Waterfront Harderwijk

Samenhang materialisatie openbare ruimte | 28 januari 2015 | in opdracht van VOF Waterfront

LODEWIJK BALJON landschapsarchitecten

2.4 Kop Stadswerven

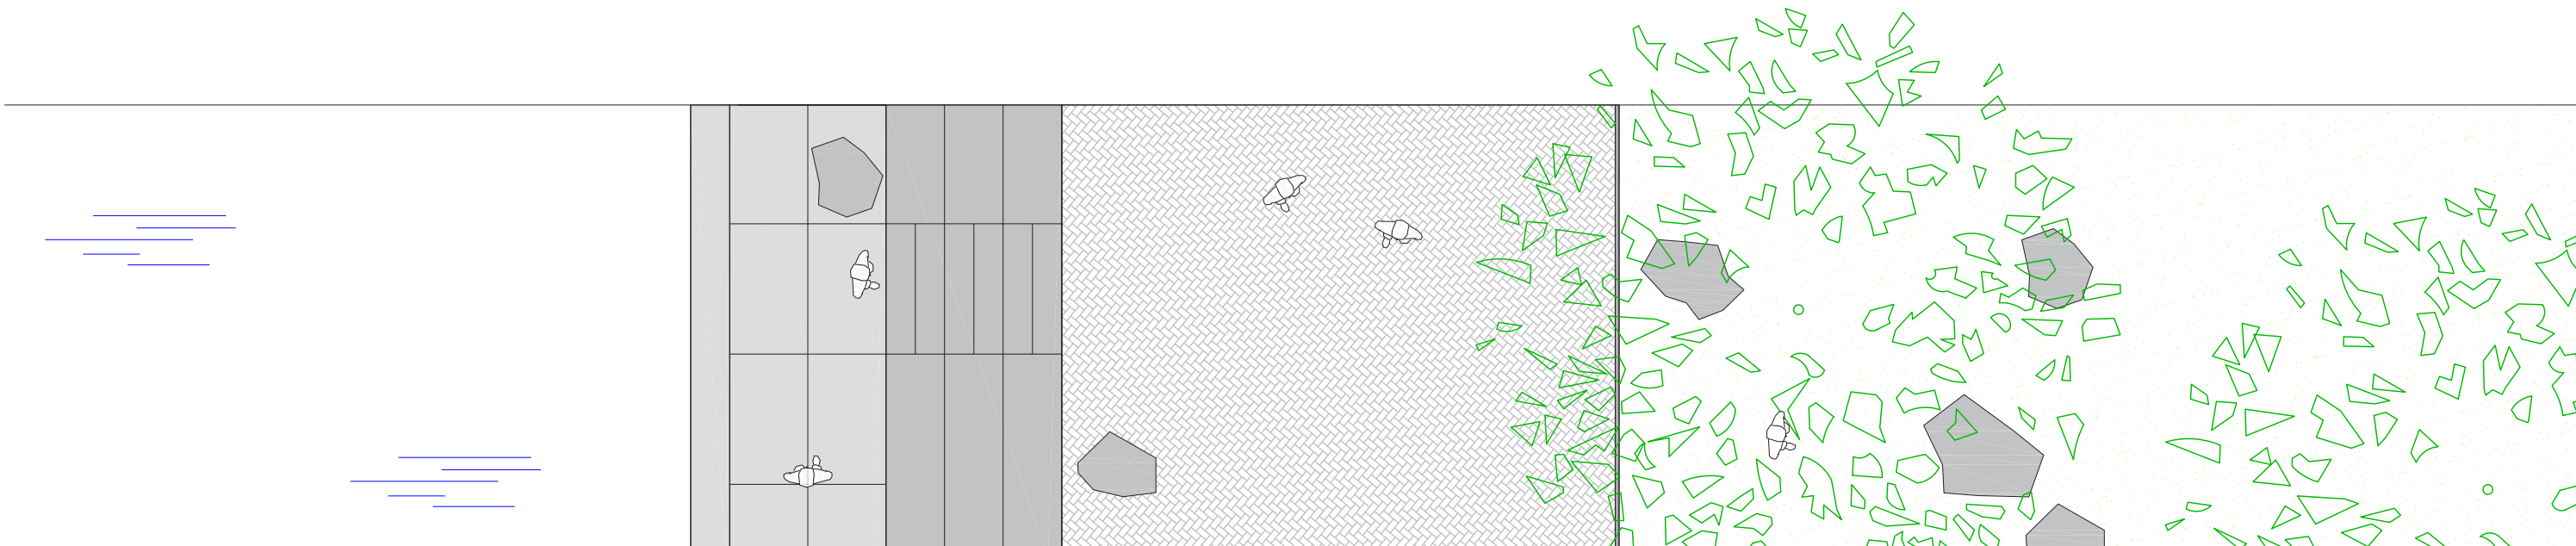
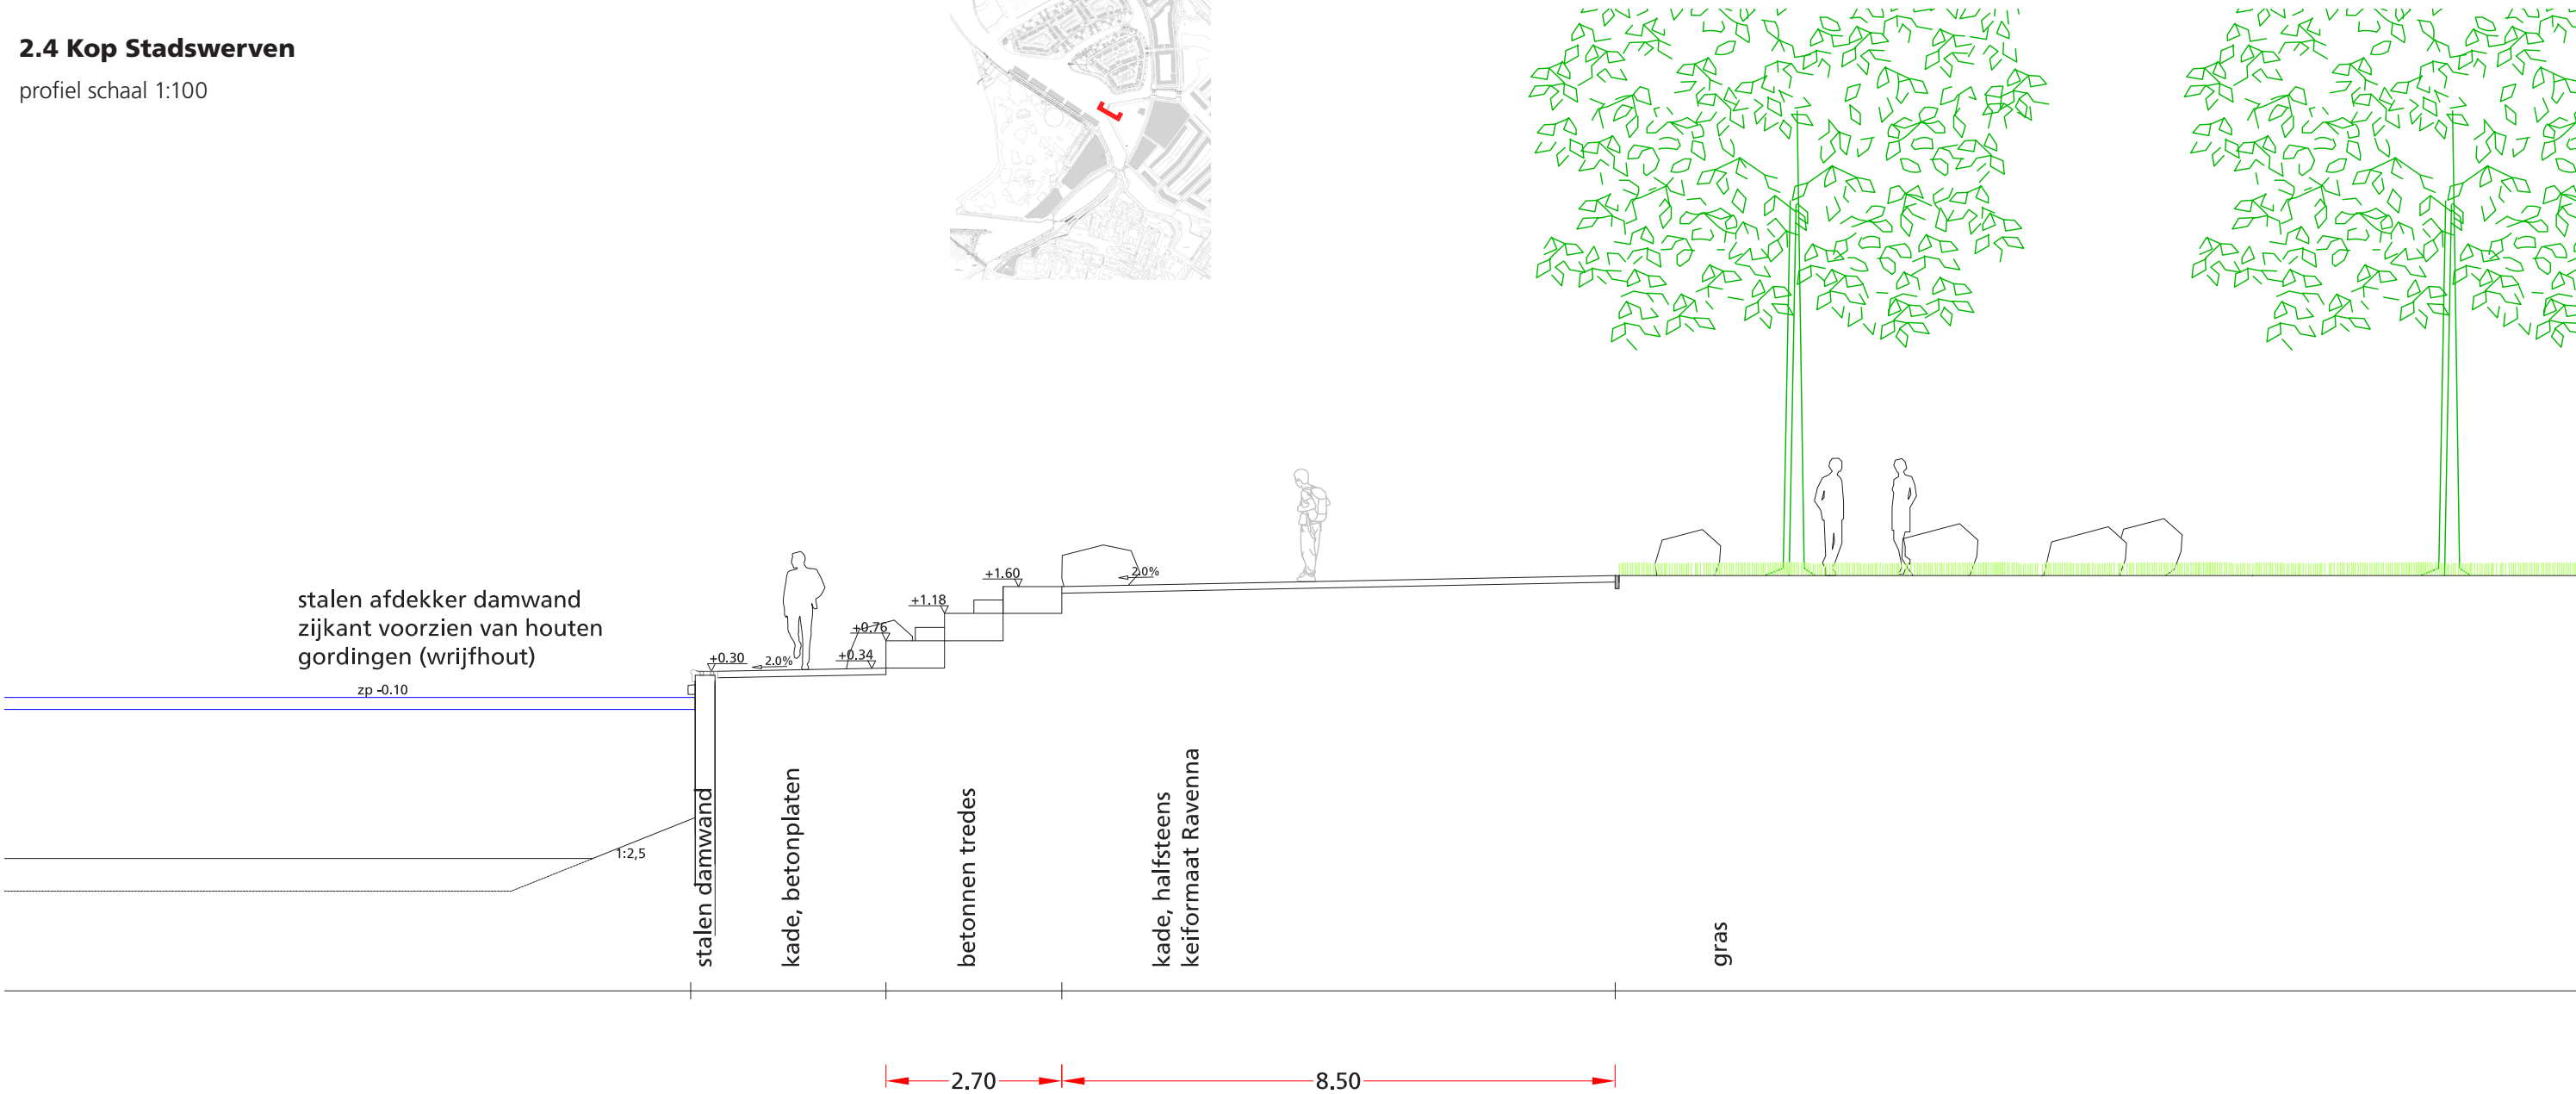
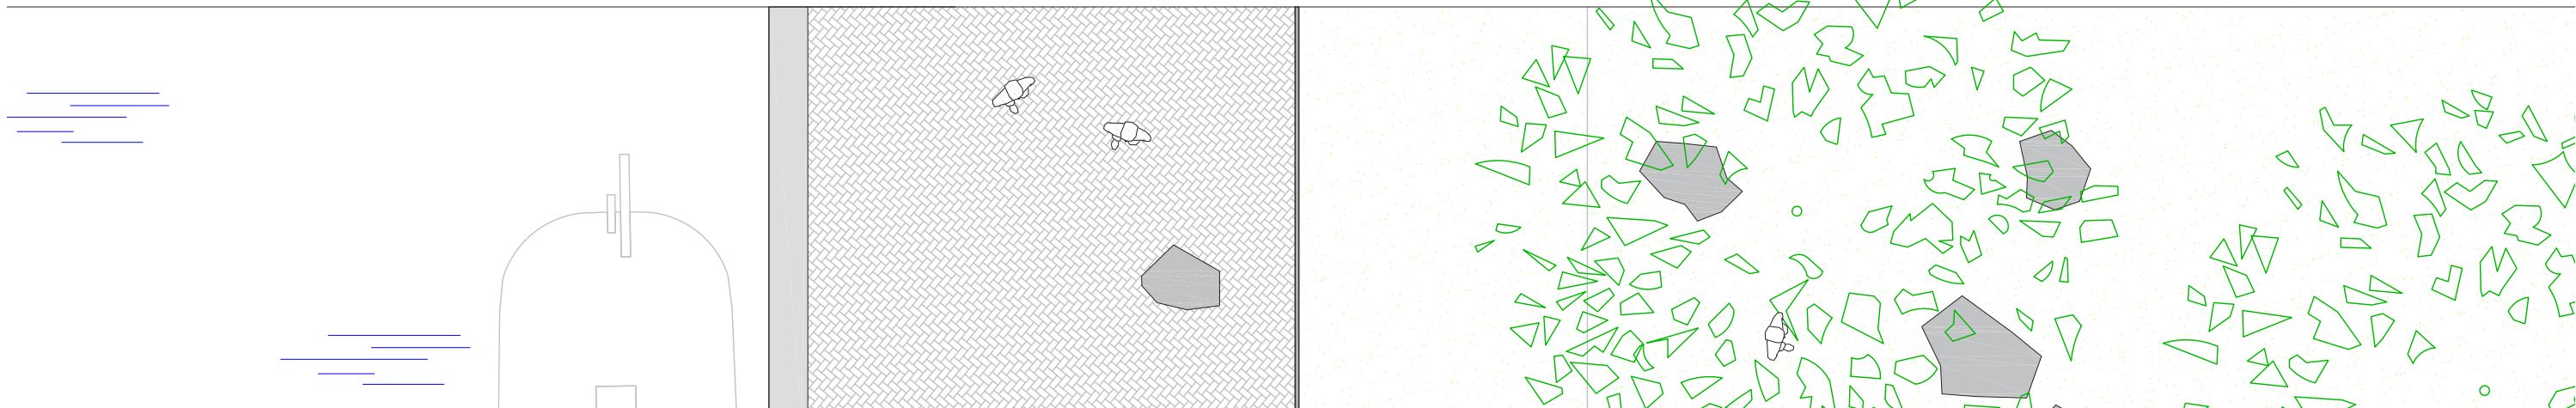
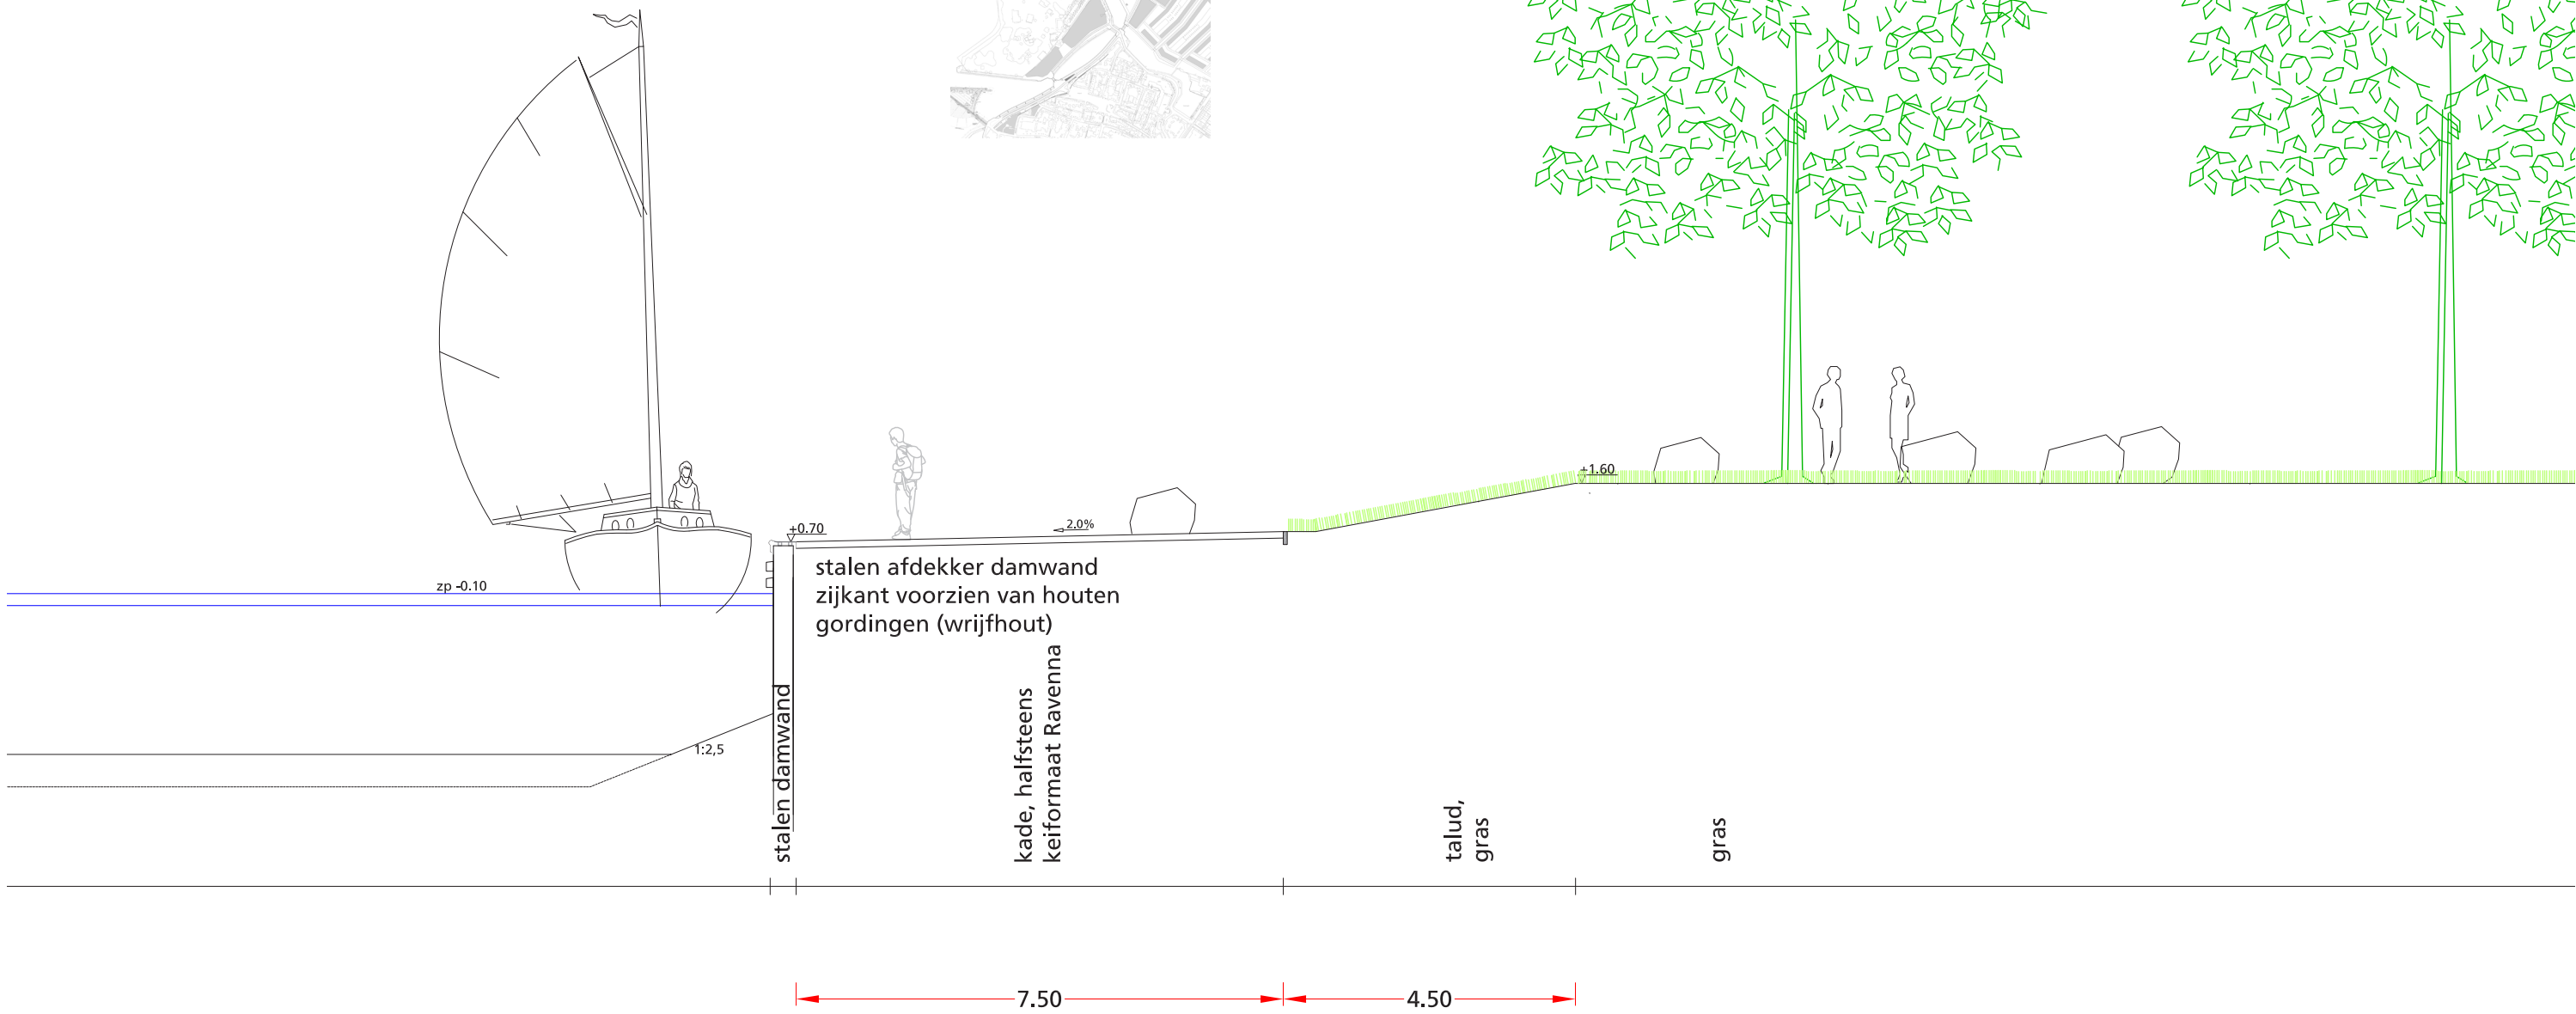
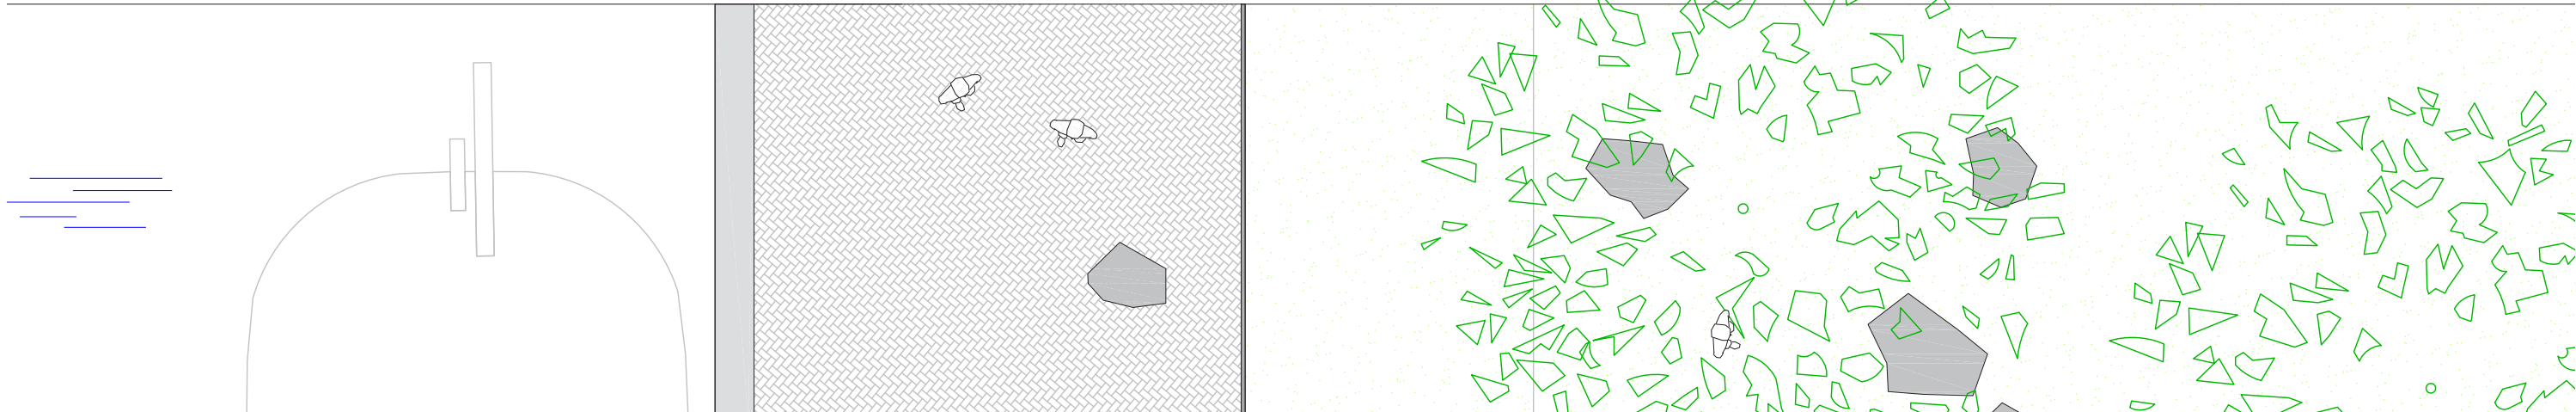
Voorstel tot wijziging kadeconstructie:

In het HLA is opgenomen dat de zuidelijke punt van de Kop Stadswerven op +0.50 NAP ligt, de noord-oostkade op +1.60 NAP en de westkade op +0.70 NAP het parkdeel (gras) sluit vloeiend aan.

Wijzigingen t.o.v. Hoofdlijnenakkoord:

- noord-oostkade op +0.70 NAP aan te leggen, hierdoor ontstaat een continuïteit met de kade van de Watersportboulevard en dient mede als aanlegplaats voor kleinere boten.
- westkade op +1.60 NAP te leggen, zodat deze kan dienen als aanlegplaats voor de rederij.
- zuidelijke punt verloopt van +1.60 NAP naar +0.30 NAP dmv betonnen traptreden.
- het park bestaande uit een opgebold grasveld met bomen dat aansluit op de omzoming (7,5m brede verhardingstrook, gebakken klinkers).
- de kade is voorzien van een stalen afdekker en afhankelijk van de hoogte voorzien van 1 of meerdere houten wrijfgordingen (zie profielen).
